חוות דעת הנדסית זו נערכה עבור:

התבקשתי לתת את חוות דעתי בעניין ליקויים הנדסיים בנכס הנ"ל.

תאור המבנה

דירת גן בעלת 2 מפלסים (מרתף - חדר שינה, חדר שירותים ומרפסת) (מפלס קרקע - 5 חדרים, 3 חדרי שירותים ויציאה לחצר)
חניה ומחסן בקומת המרתף

1.1. שונות א'

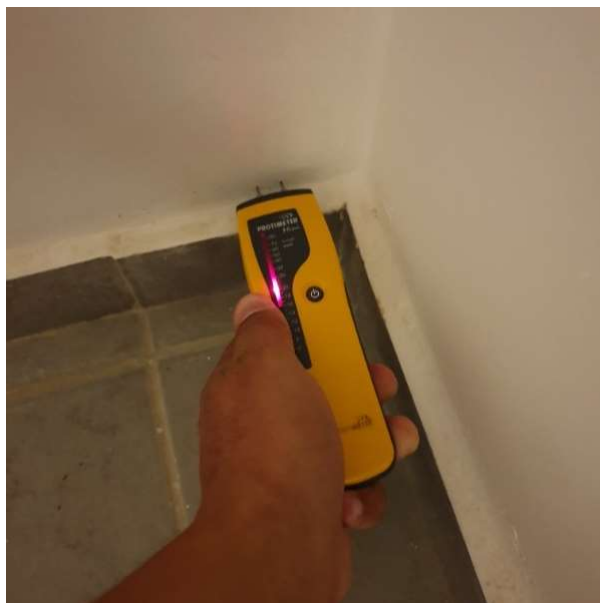
מילוי חסר בין השיש ולקיר

מיקום: מטבח

המלצה: יש למלא עם סיליקון דוחה בקטריות
זאת בניגוד לת"י 1555 חלק 3 סעיף 2.1.9.1 ועפ"י סעיף 5.1.5.1
עלות מוערכת: 150 ש"ח

2.3. שונות א'

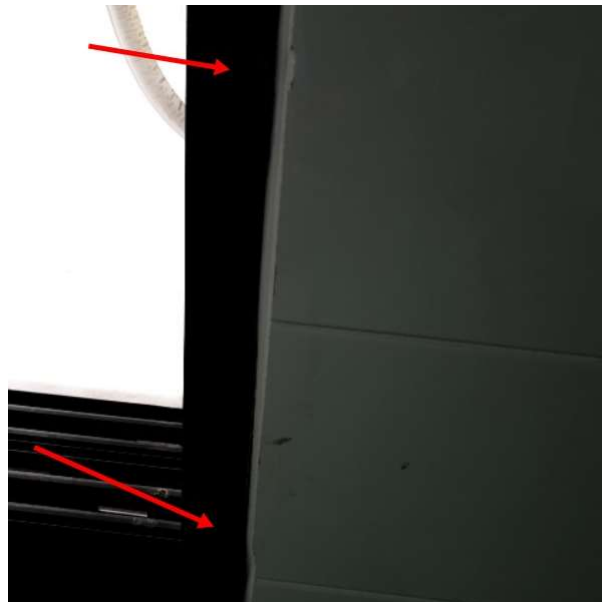
גון שונה של לוח ההשלמה

מיקום: קלפה מעל המקרר

המלצה: יש להחליף את הלוח בלוח עם גון זהה למטבח
עלות מוערכת: 300 ש"ח

3.1. חיתוך סביב צינור/אביזר

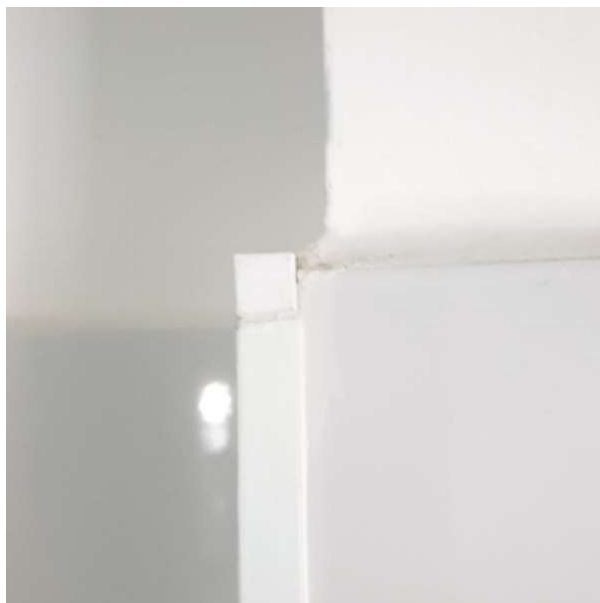
חיתוך סביב צינורות/אביזרים נעשה בצורה לא מקצועית.

מיקום: אמבטיה, מקלחון

המלצה: נדרש לתקן בצורה מקצועית.

זאת בניגוד למפרט הכללי סעיף 100652 לפיו: "ביצוע חיפוי פנים יהיה כאמור בסעיף 100641 לעיל"

וכן בניגוד למפרט הכללי סעיף 100641 לפיו: "פתחים לצינורות ואבזרים יבוצעו ע"י עיצוב חורים באריחים בעזרת מכשיר מתאים".

4.3. רצפה ללא ניקיון

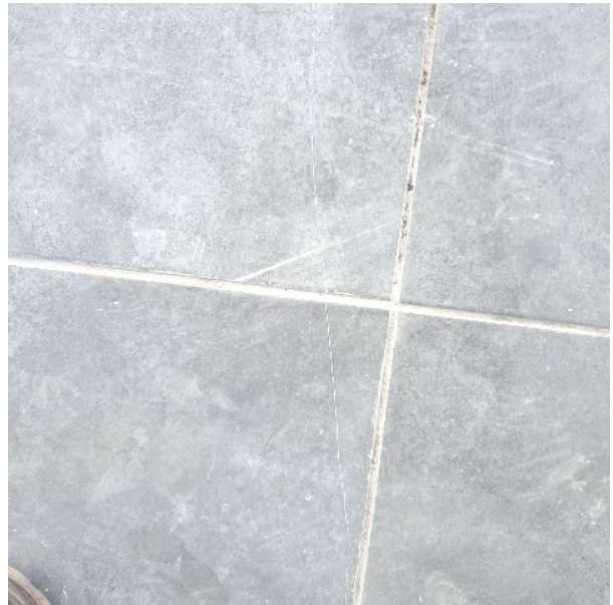
ריצפת המרפסת נמסרה לדייר ללא ניקיון.

מיקום: מרפסת שמש

המלצה: יש לנקות הדירה משיירי חומרי בנין.

כנדרש בתקן הישראלי 1555 חלק 3 סעיף 5.1.5.2 המחייב בדיקה של משטח הריצוף שהוא אכן נקי וראוי לשימוש (ראה נספח א').

4.5. שיפועים בריצוף הדירה בחדר המדרגות בוצע שיפוע הפוף של כ-9% -7% . מיקום: גרם מדרגות

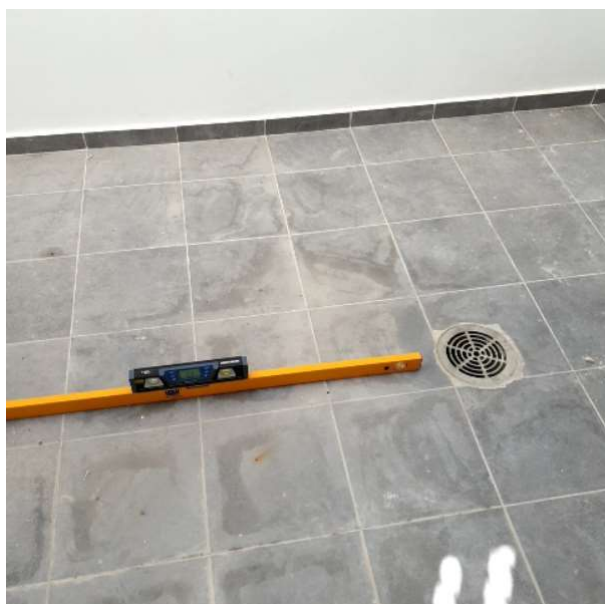
מיקום: מרתף

המלצה: יש לפרק הריצוף ולבצע את הריצוף מחדש באופן מפולס וללא שיפועים.
בניגוד לתקן 789 נספח ב' המאפשר סטיה מקסימאלית של 2%

4.9. שונות

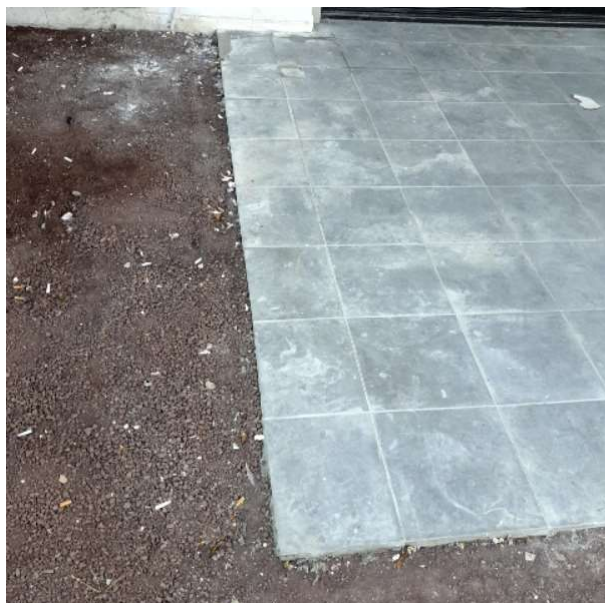
גמר קצה ריצוף במשטח המרוצף לקוי

מיקום: משטח מרוצף

המלצה: מומלץ להשלים אביזרי קצה או לוחות שיש בכדי לשמור על פאות הריצוף
עלות מוערכת: 1200 ש"ח

5.4. או תליה לגוף תאורה

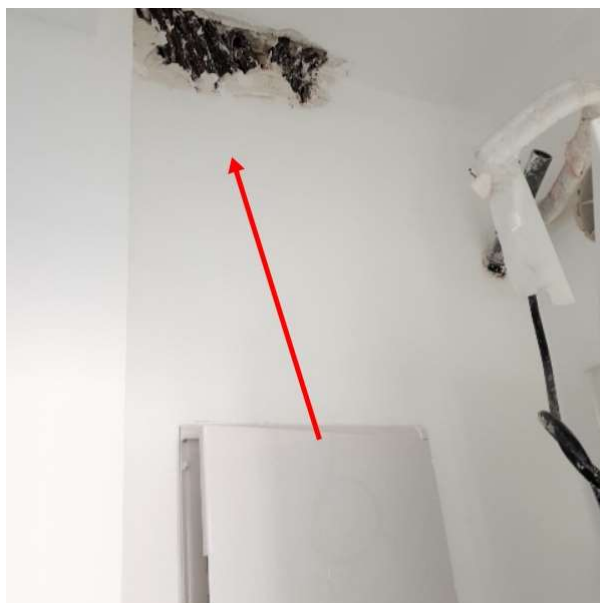
או תליה חסר לקיבוע ותליה של גוף תאורה

מיקום: כללי בדירה

המלצה: יש להשלים ווי תליה
בניגוד לתקנות החשמל מעגלים סופיים 1984 סעיף 28 קביעת מנורה וחיבוריה

- (א) מנורה המורכבת על קיר או על תקרה תיקבע באופן יציב ובחיזוק בר-קיימא.
 - (ב) מותר לתלות מנורה שמשקלה אינו עולה על 1 ק"ג על פתיל זינה שחתך מוליכיו 0.75 מ"מ לפחות.
 - (ג) ליד כל נקודת מאור בתקרה ייקבע וו-תליה המתאים לשאת משקל של 10 ק"ג לפחות.
- עלות מוערכת: 250 ש"ח

5.5. שונות ב'

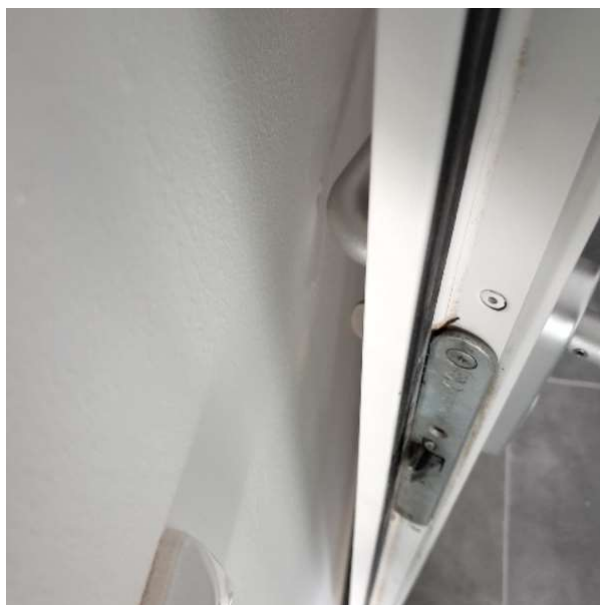
צינורות החשמל בולטים ממישור הקיר

מיקום: פרזדור

המלצה: יש להשקיע את הצינורות או לסגור עם סינר גבס
עלות מוערכת: 450 ש"ח

6.2. דלת כניסה ראשית- פגמים בציפוי

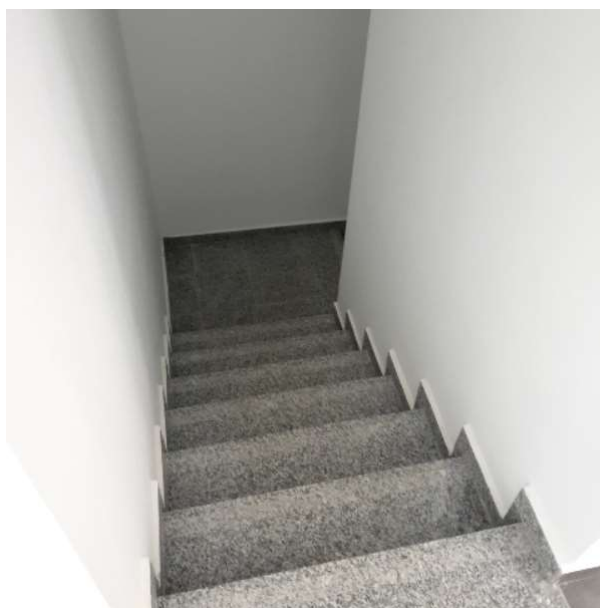
דלת הכניסה משופעת בפגמים (שריטות, כתמים, מעיכות, פגיעות) .

מיקום: דלת כניסה

המלצה: נדרש להסיר ובמידה ויישאר סימנים שאינם ניתנים להסרה, יש להחליף הציפוי/ או במקרה של צבע בתנור יש לשלוח לצביעה במפעל.

זאת בניגוד לת"י 5044 חלק 1 סעיף 3.1.13.

6.5 מעקה

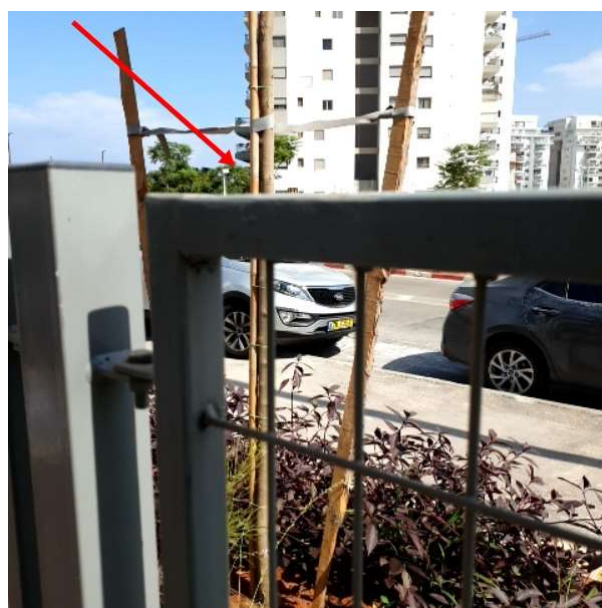
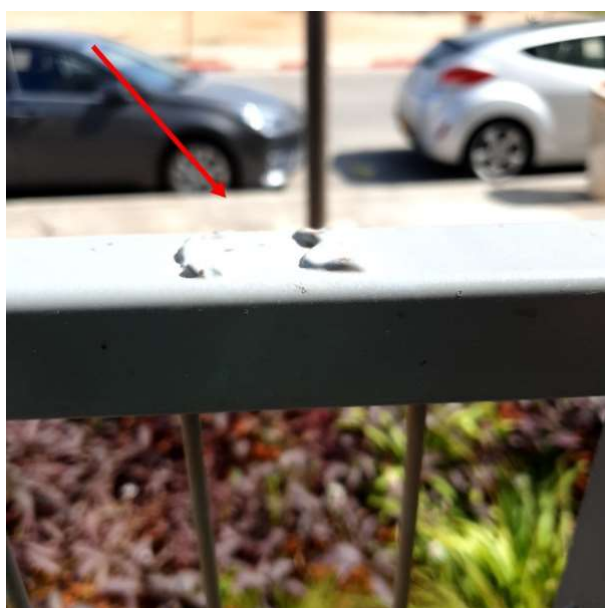
מעקה הברזל בפגום, הפרופילים האופקיים אינם ישרים ומקבילים. במקונות פזורים, מעקה הברזל משופע בשיירי ריתוך וסימני חלודה ואינו צבוע כהלכה.

מיקום: חצר

המלצה: יש לבצע תיקונים מקצועיים, יש ללטש, להסיר שיירי ריתוך, צבע לקוי ואת החלודה ולצבוע מחדש. אחרת להחליף. הליקוי סותר בין היתר את כללי המקצוע ואת הדרישות כמפורט להלן: ת"י 1922 חלק 2. המפרט הכללי סעיף 1105. בניגוד לת"י 1142 סעיף 5 הדורש כי החומרים ממנו עשוי המעקה יהיו עמידים בבליה או שניתן יהיה להגן עליהם מפני בליה. **עלות מוערכת: 1050 ש"ח**

7.1. שריטות על פרופיל

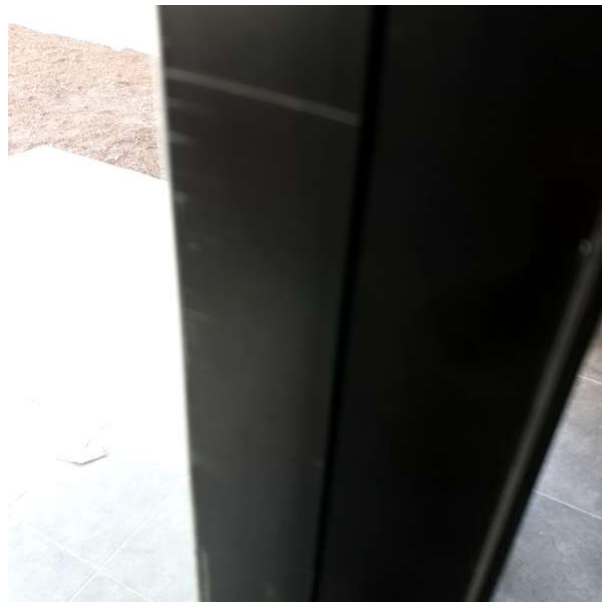
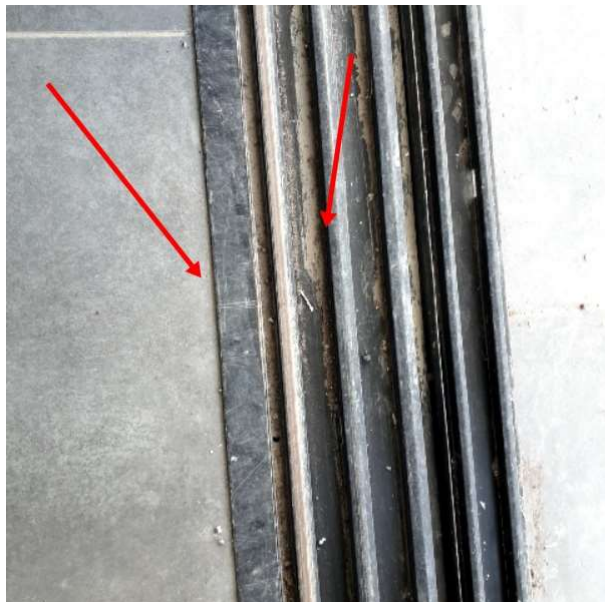
שריטות על פרופיל.

מיקום: ויטרינה סלון (דופן כנף ימין), פרופיל תחתון

המלצה: נדרש לתקן בצורה מקצועית עד לקבלת מראה אחיד ובמידה ולא ניתן יש להחליף הפרופיל הפגום.
בניגוד לתקן ישראלי 4402 סעיף 3.1.1.1. בבחינה חזותית של המשטחים העיקריים של הפרופיל לא יראו פגמים בציפוי, מקומות שאינם מצופים, כתמים, נקודות, סדקים וכדומה. הפרופיל יהיה נקי ולא יהיו בו סימנים של נזק כלשהו.
עלות מוערכת: 750 ש"ח

7.2. שריטות בזכוכית

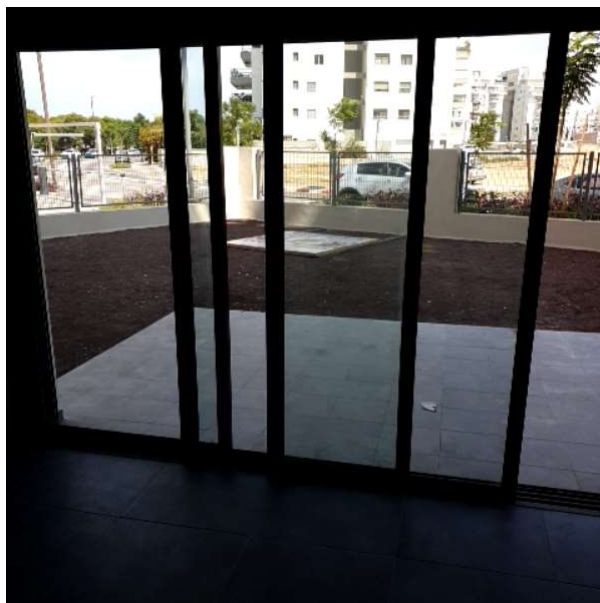
שריטות בזכוכית.

מיקום: ויטרינה סלון, חלון מטבח

המלצה: יש להחליף את הזכוכית הפגומה בניגוד לת"י 938 חלק 1 (סעיף 8.4), החל על זכוכית בטיחות, בדיקת פגמים נעשית ממרחק של 1 מ'. ובניגוד לת"י 938 חלק 2 טבלה 3

9.3. שנות ב'

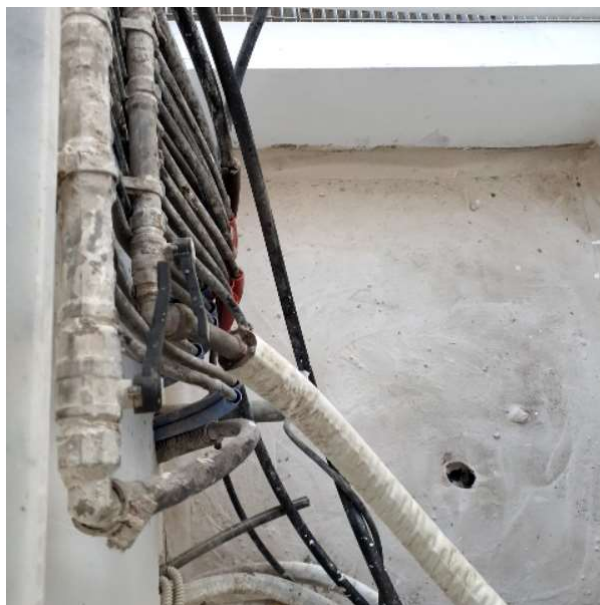
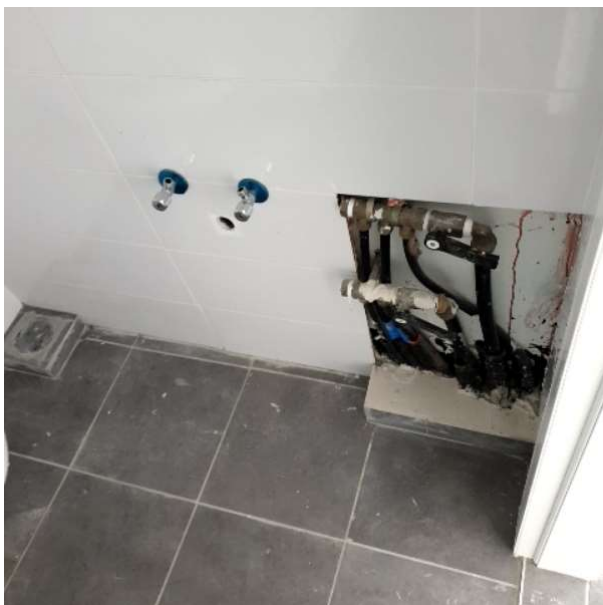
מכסה ניקוז בולט ממישור הריצוף

מיקום: מקלחון

המלצה: יש להנמיך את המכסה
עלות מוערכת: 200 ש"ח

10.1. מראה לא אחיד

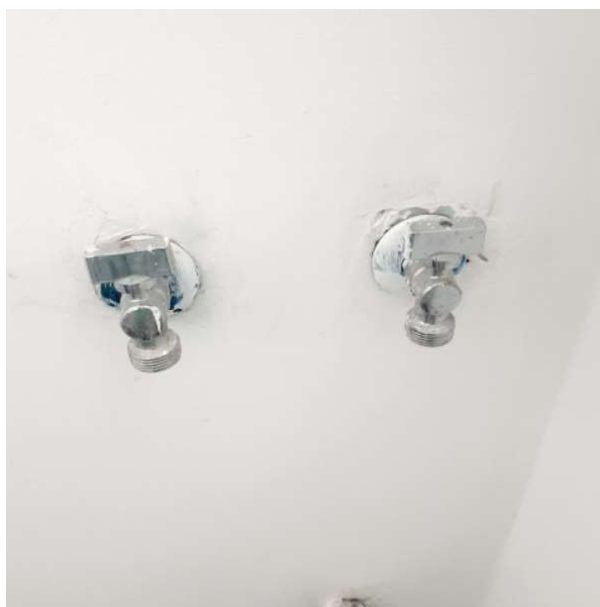
מראה טיח לא אחיד.

מיקום: פרופיל ימני - ויטרינה, מסתור כביסה, חדר שירות, מלבן חדר ממד

המלצה: נדרש לתקן בצורה מקצועית ואחידה.
זאת בניגוד לת"י 1920.2 סעיף 3.1 המחייב שמראה הטיח, גימורו וגוונו יתאימו למזדמן.
עלות מוערכת: 600 ש"ח

10.3. שיפולים – מרחק משתנה

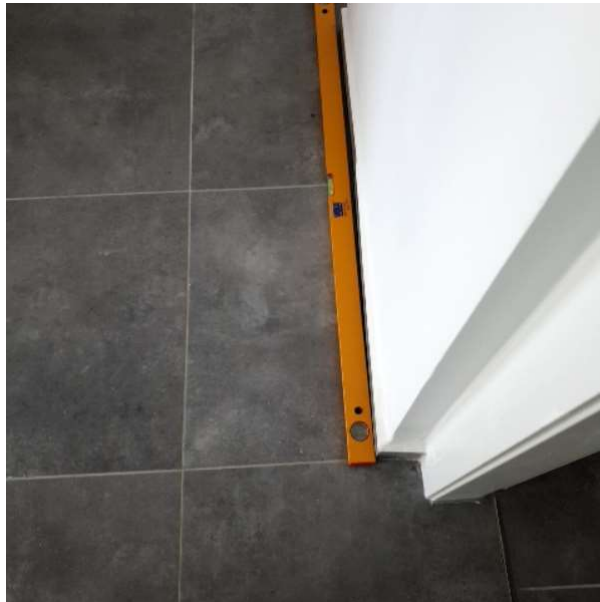
מרחק משתנה של שיפולים מקירות.
מיקום: פרזדור

המלצה: נדרש לפרק את השיפולים, להרכיב רשת חיזוק, לבצע טיח במישור אחיד ולהרכיב השיפולים מחדש במרחק 1 ס"מ מפני הטיח.
עלות מוערכת: 600 ש"ח

10.4. גבשושיות וגלים

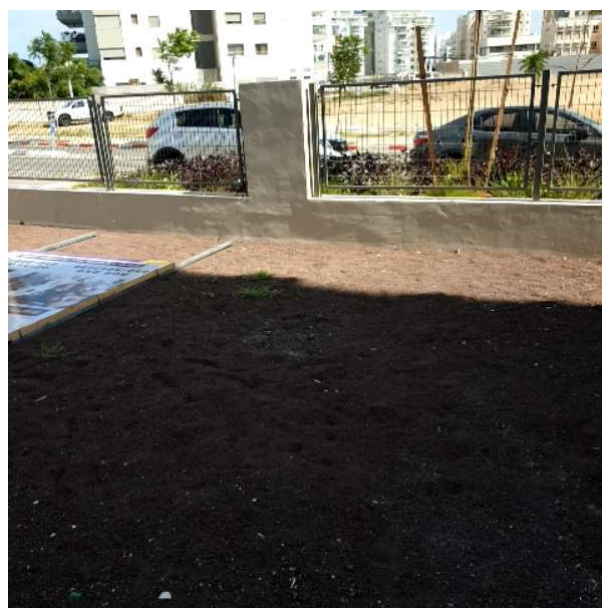
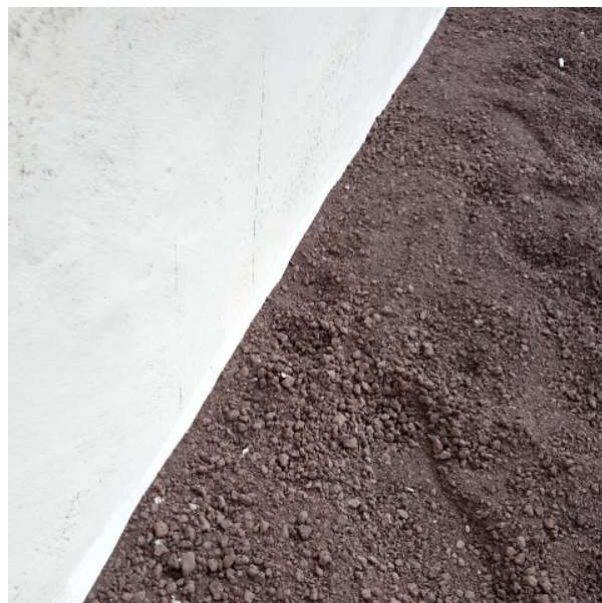
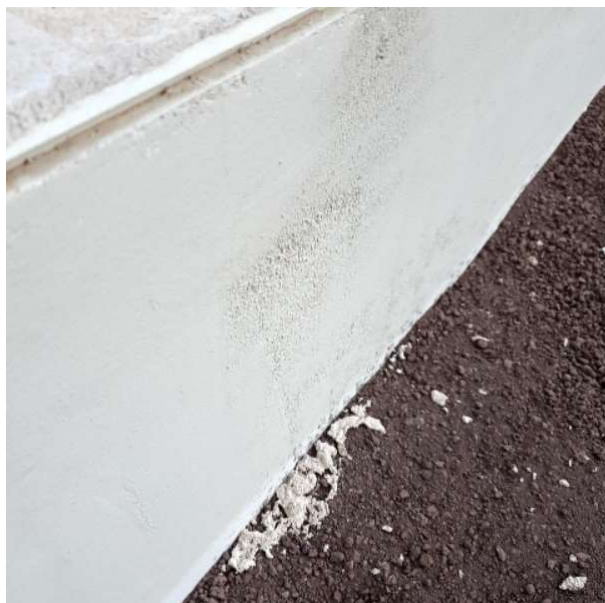
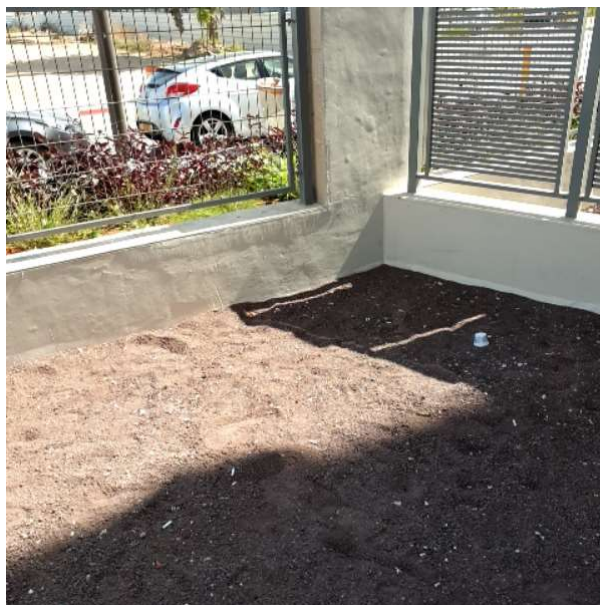
גבשושיות וגלים בטיח ובנוסף צבע לקוי ולא אחיד.

מיקום: קירות פיתוח

המלצה: יש לבצע חידוש חלקי תוך יישור בסרגלים, וצביעה חוזרת.
זאת בניגוד לתקנים הישראליים של מכון התקנים ת"י 1920.2- לגבי סטיות מותרות בטיח.
ובניגוד למפרט הכללי סעיף 09.04.01.01 לפיו: "יום לפני התחלת עבודות הטיח יבצע הקבלן את הפעולות הבאות: א.
יסתום את החורים והמרווחים ("פוגות") בין הבלוקים, יסיר שכבות רופפות ויקצץ חוטי קשירה... ב. ינקה את פני השטח
משמן, אבק, מלחים וכד'..."
עלות מוערכת: 2000 ש"ח
